JUSTIFICACIÓN TÉCNICA

NP-175. ACCESORIOS PVC.P 1 1/4". UND

NOMBRE DEL PARQUE	Parque Estructurante el Porvenir (Gibraltar) - VELÓDROMO	CÓDIGO DEL PARQUE	08-110

CONTRATO IDRD-CTO-3232-2023
"CONTRATAR LAS OBRAS Y ACTIVIDADES COMPLEMENTARIAS DEL VELÓDROMO UBICADO EN EL PARQUE METROPOLITANO EL PORVENIR (GIBRALTAR), EN LA LOCALIDAD DE KENNEDY EN BOGOTÁ"

PLANCHA Nº. HS-14

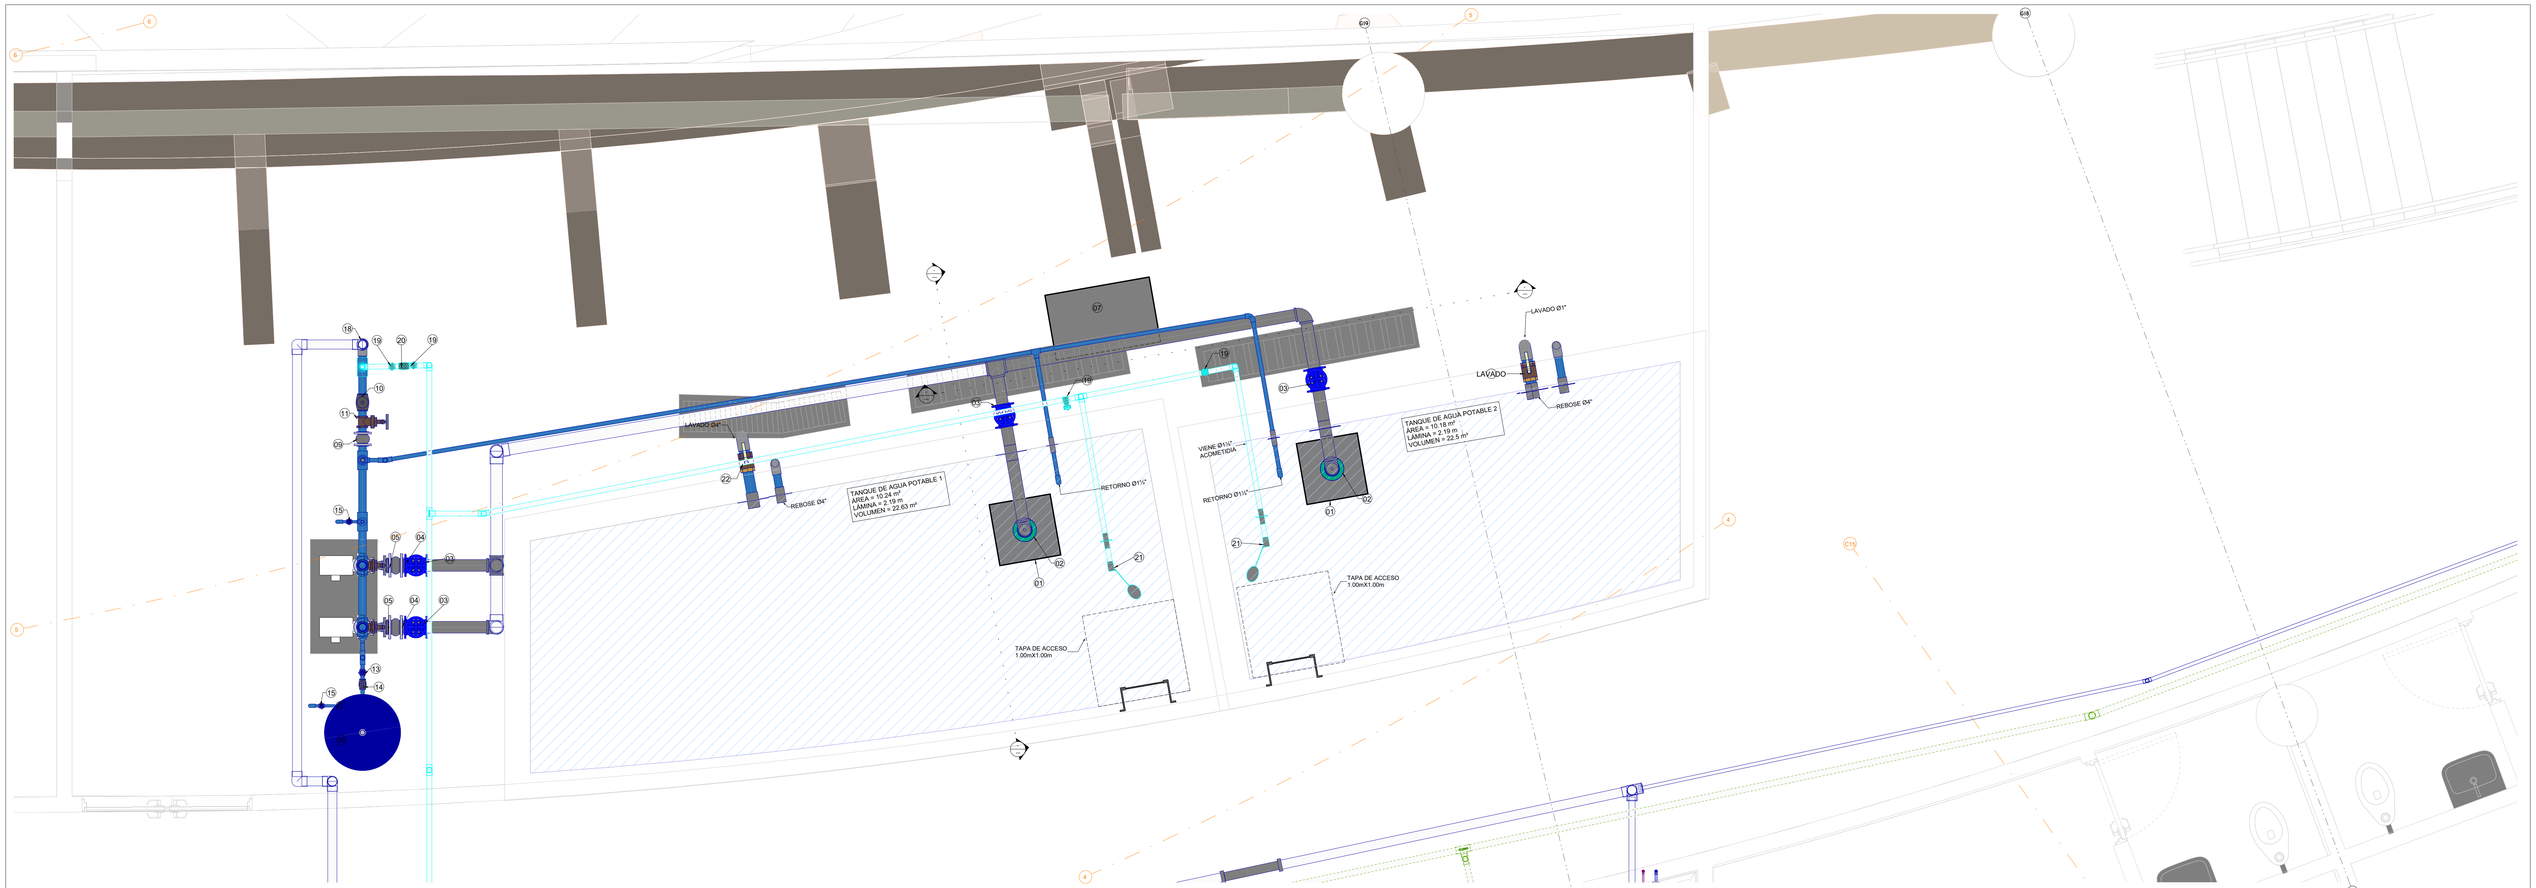
Lo anteriormente descrito, se puede evidenciar en los planos de suministro HS-14 a HS-27 los cuales se encuentran firmados por las partes con fecha 05/08/2025.

De este modo, se solicita de manera atenta la inclusión del "NP-175.ACCESORIOS PVC.P 1 1/4"". Cuya estructura se plantea en base a los APUs de la base CIO 13120 "ACCESORIO PVC-P 1 1/4"", debido a que dicha actividad no se encuentra identificada dentro del presupuesto contractual. Por lo anterior, resulta indispensable formalizar su adaptación mediante la incorporación del ítem propuesto fundamenta en la necesidad técnica de contar con un accesorio que cumpla con las dimensiones y especificaciones requeridas en sitio.
